第7.4.4.170図 (1) D-1 破碎帯 ボーリング調査結果 (2号炉原子炉建屋付近) コア柱状図 (H24-D1-4孔)

第7.4.4.171図 (1) D-1 破砕帯 ボーリング調査結果 (2号炉原子炉建屋付近) コア柱状図 (H24-D1-5孔)

第7.4.4.174図 (1) D-1 破砕帯 ボーリング調査結果 (2号炉原子炉建屋南方) コア柱状図 (H19-No.2孔)

第7.4.4.181図 (1) D-6 破砕帯及びD-5 破砕帯 ボーリング調査結果 (1号炉原子炉建屋付近) コア柱状図 (H19-No. 4)

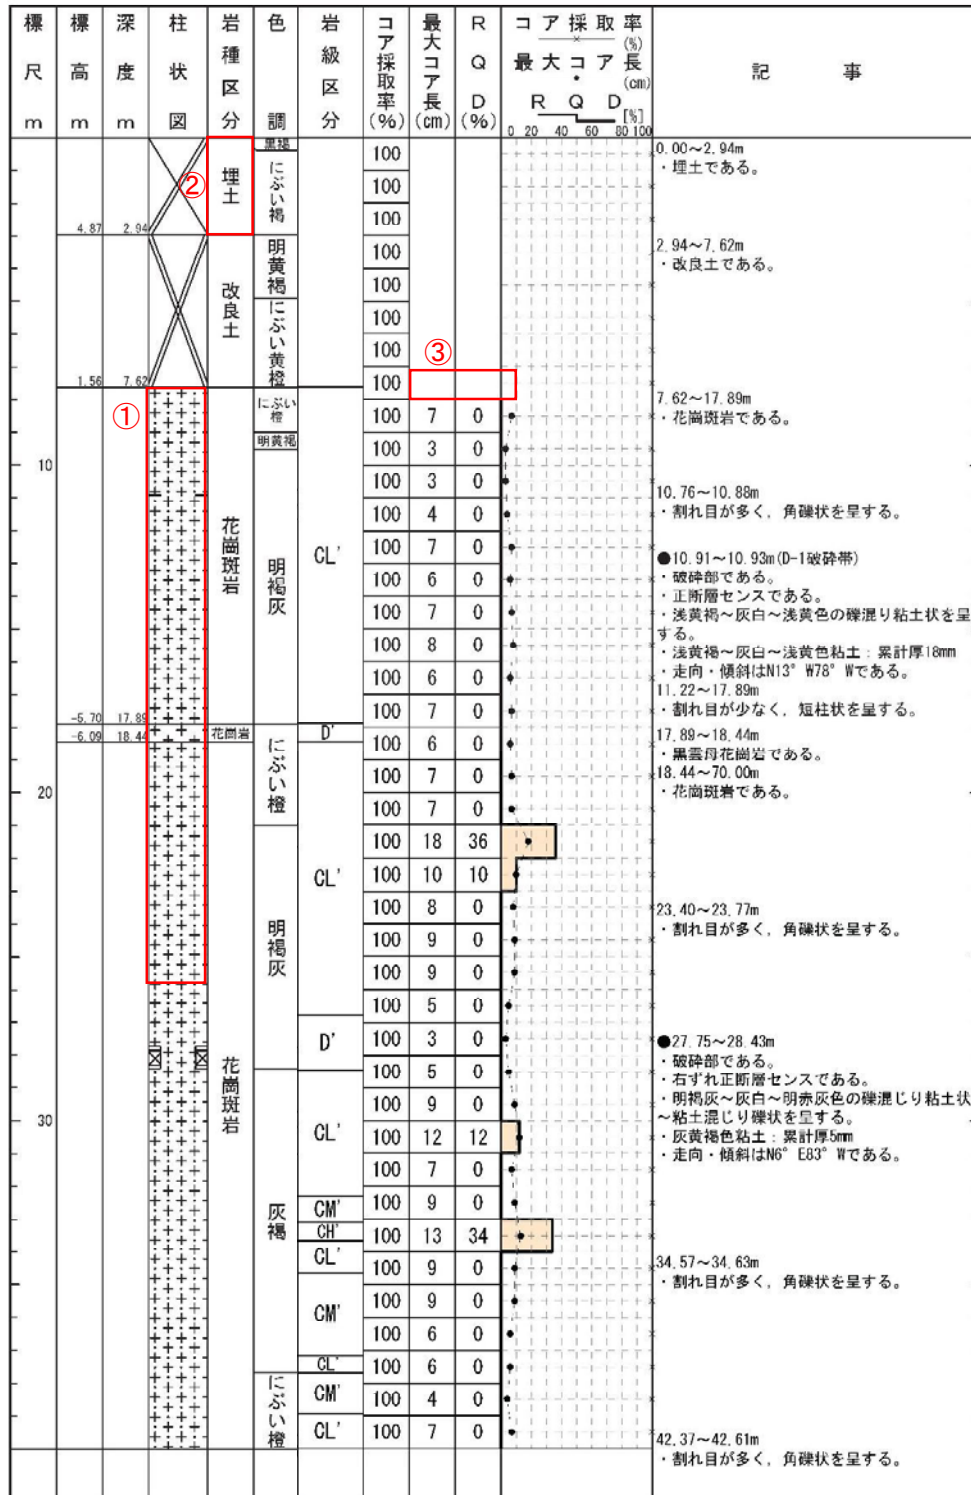
2-4(分類c)①
申請書作成の際に模様を見直したため。

2-8 (分類c) ①
申請書作成の際に模様を見直したため。
2-9 (分類c) ②
表現を統一したため。

2-10, 2-11 (分類c) ③
基盤上限の1m未満の区間を省いたため。

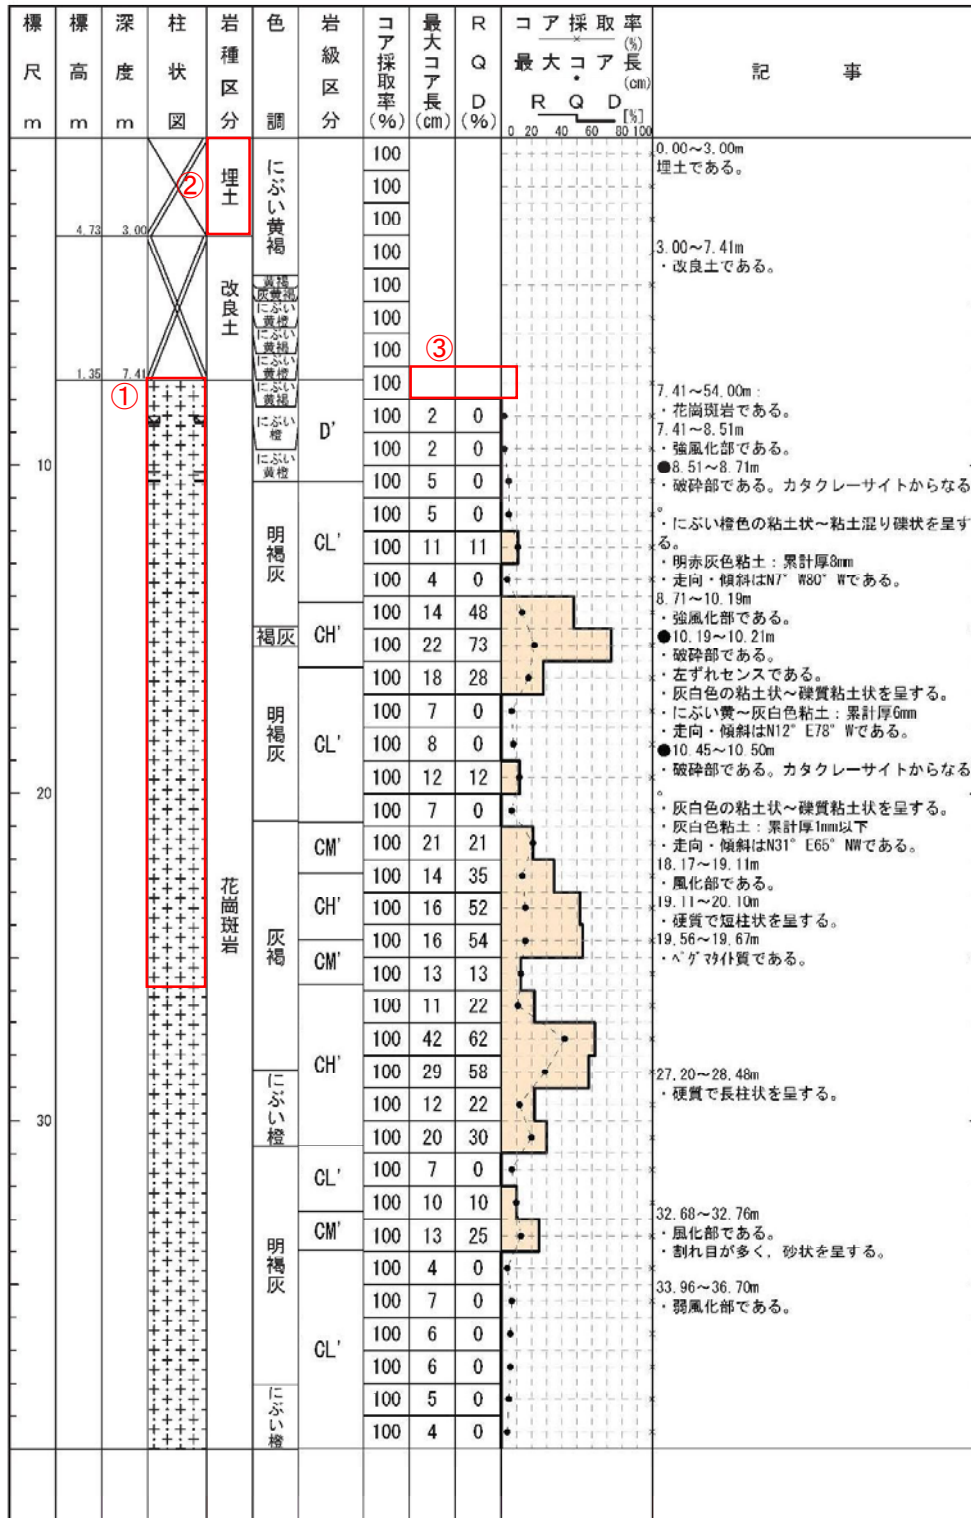
2-12(分類c)① 申請書作成の際に模様を見直したため。
 2-13(分類c)② 表現を統一したため。
 2-14, 2-15(分類c)③ 基盤上限の1m未満の区間を省いたため。

第7.4.4.171図(1) D-1破砕帯 ボーリング調査結果(2号炉原子炉建屋付近) コア柱状図(H24-D1-5孔)

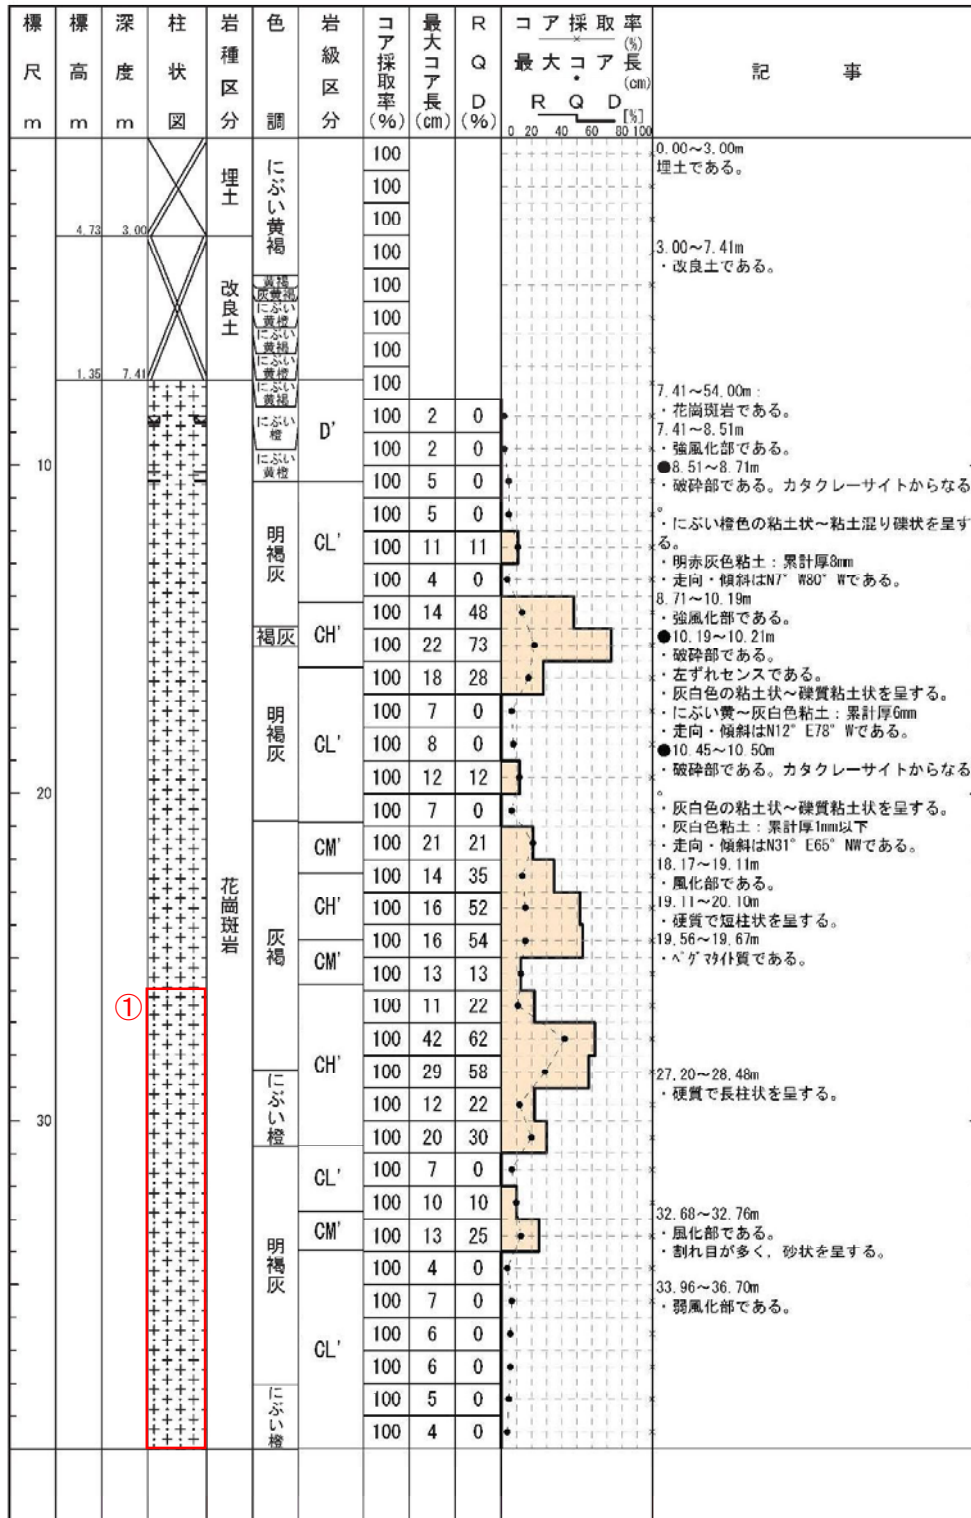
2-12(分類c)①
申請書作成の際に模様を見直したため。

第7.4.4.174図(1) D-1破砕帯 ボーリング調査結果(2号炉原子炉建屋南方) コア柱状図(H19-No.2孔)

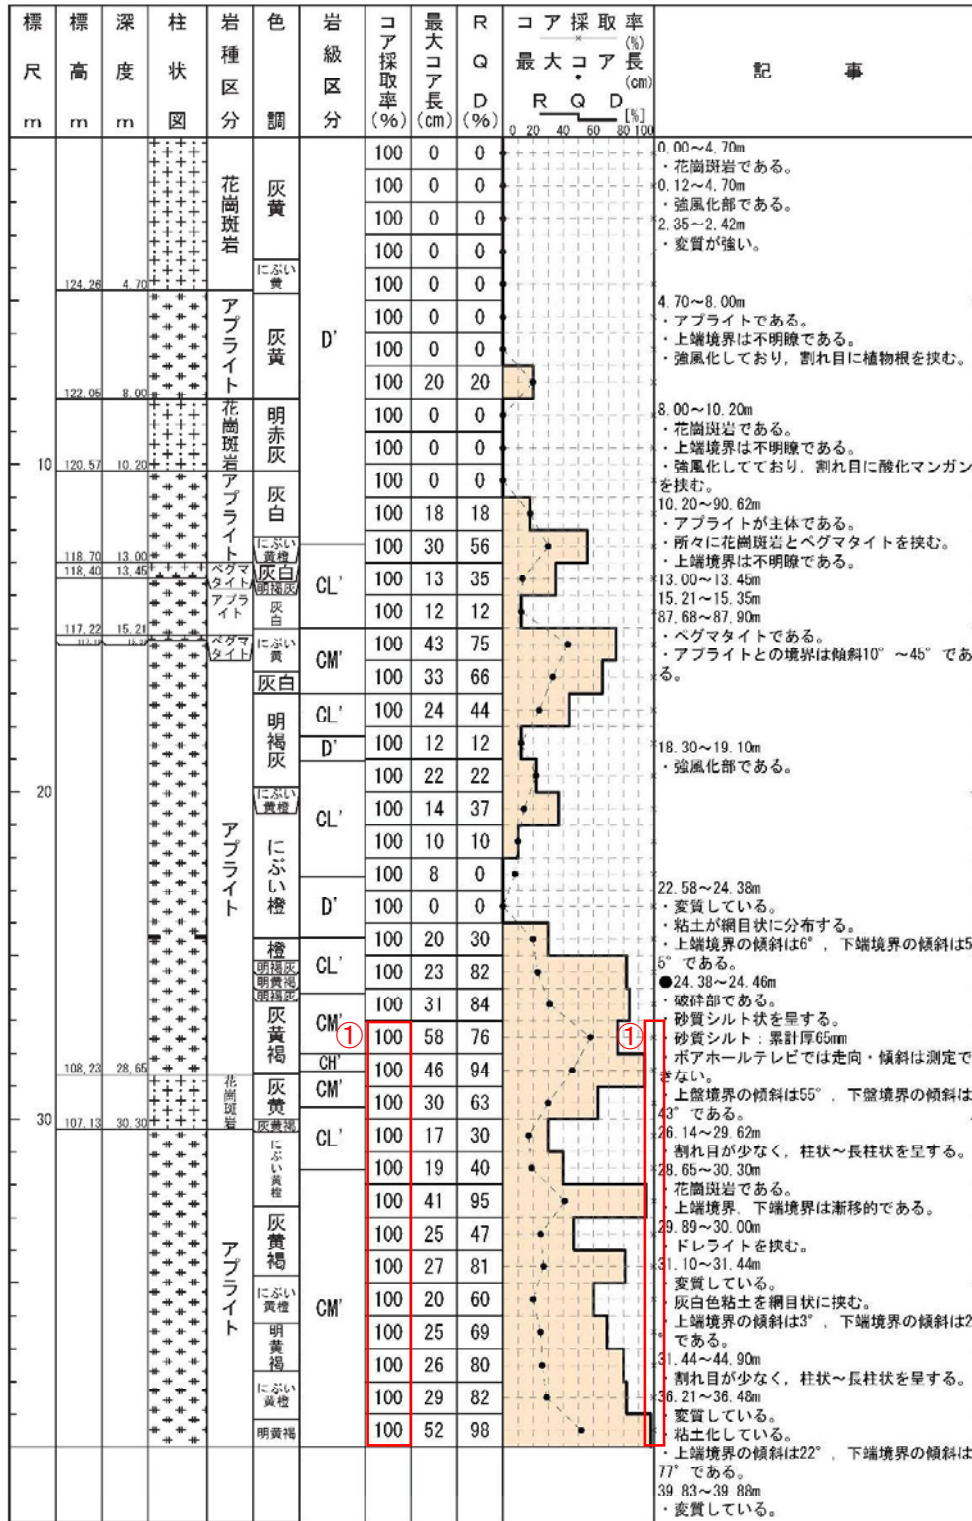
2-18(分類)①
報告書の記載漏れを修正したため。

No.2(2/7)

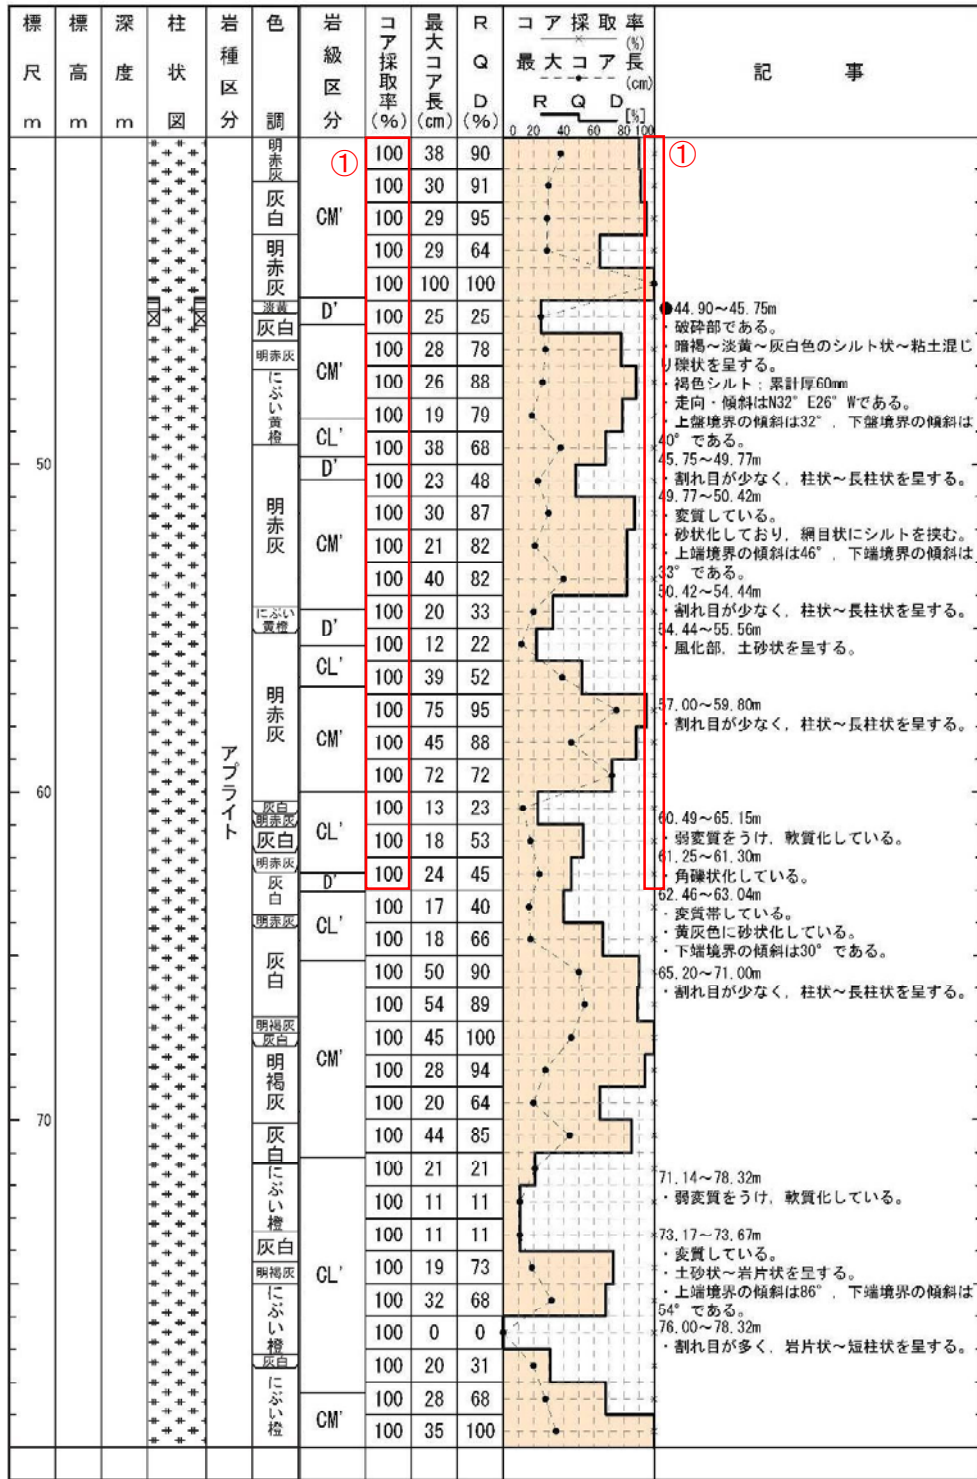
2-18(分類b)①
報告書の記載漏れを修正したため。

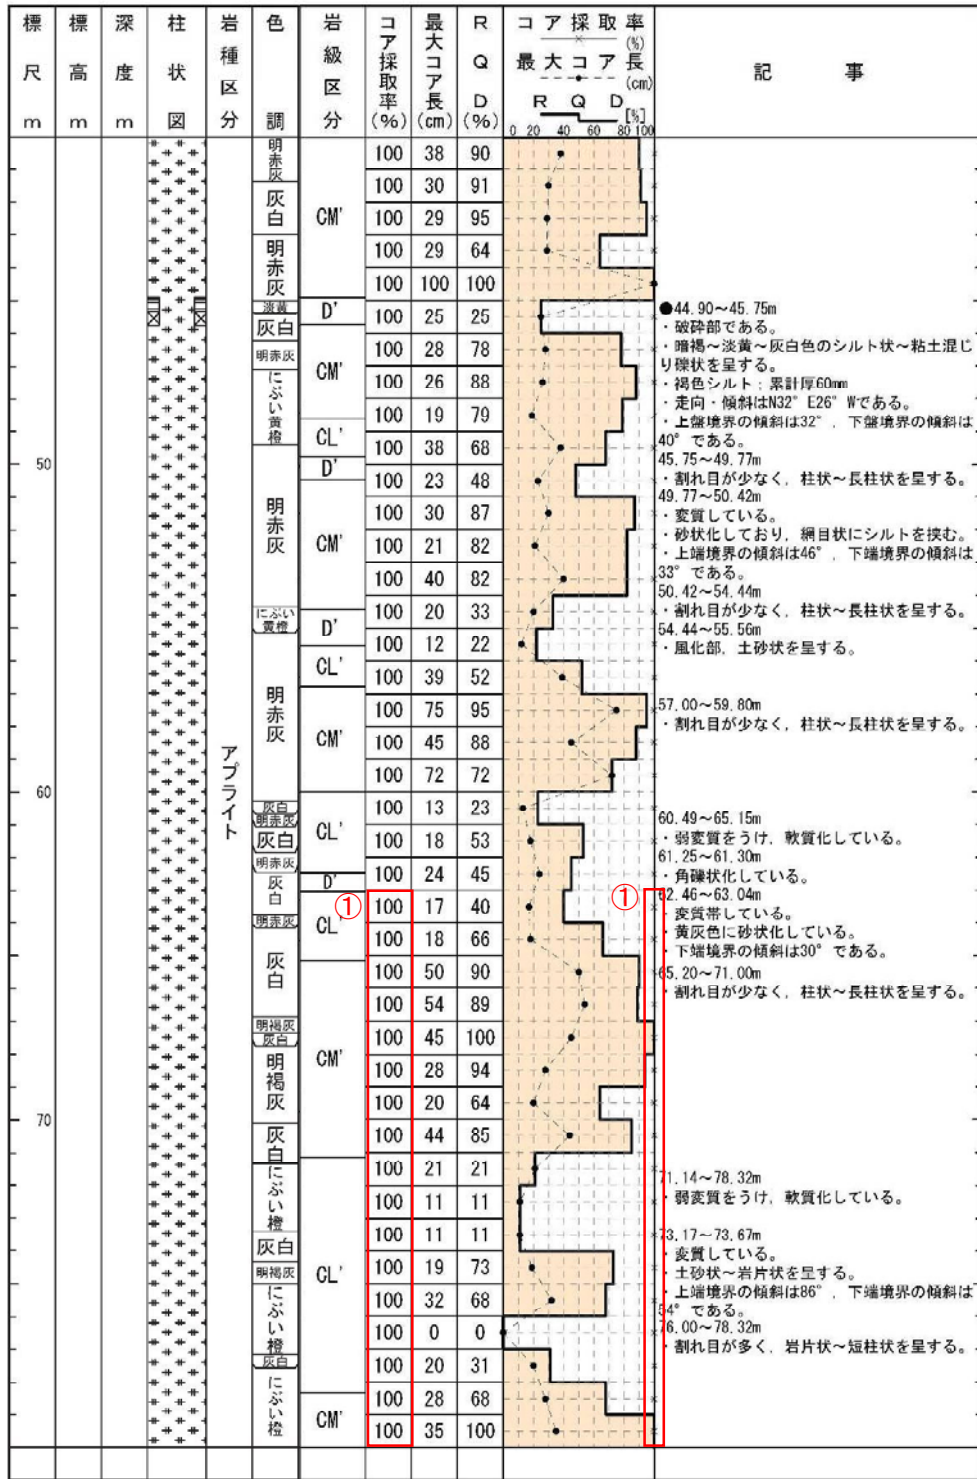
2-18(分類b)①
報告書の記載漏れを修正したため。

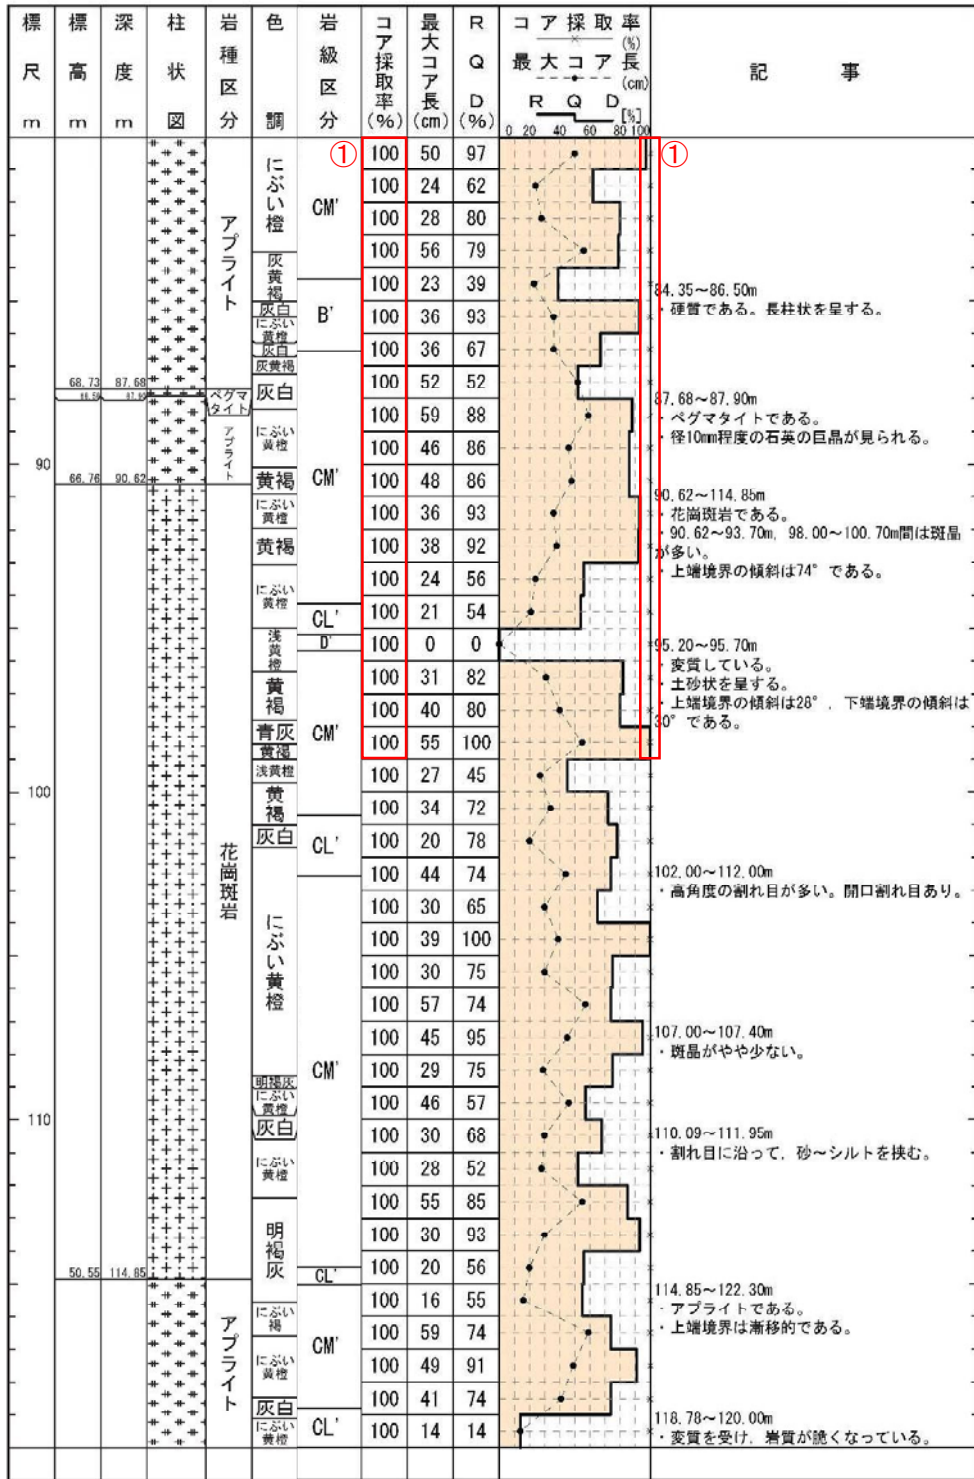
2-18(分類b)①
報告書の記載漏れを修正したため。
